萬大線第一期工程公共藝術 LG04 加蚋站通風井 X

第 2 次公開徵選說明會問答

114/8/11

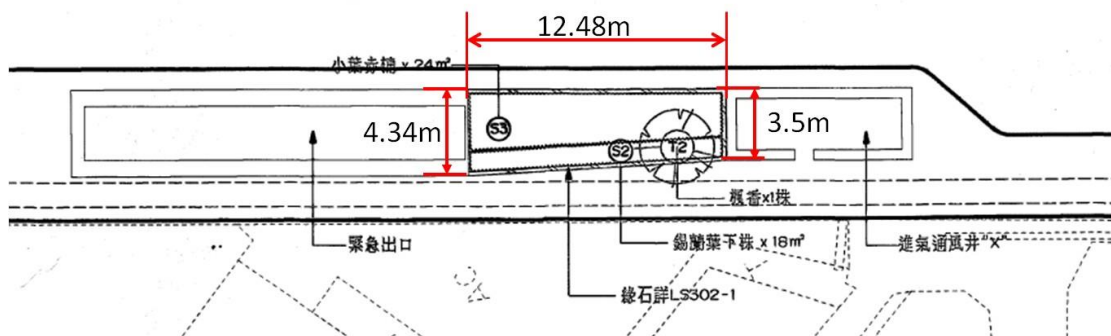
3. 請問進氣井的植栽槽尺寸？

答：進氣井的植栽槽尺寸詳下圖
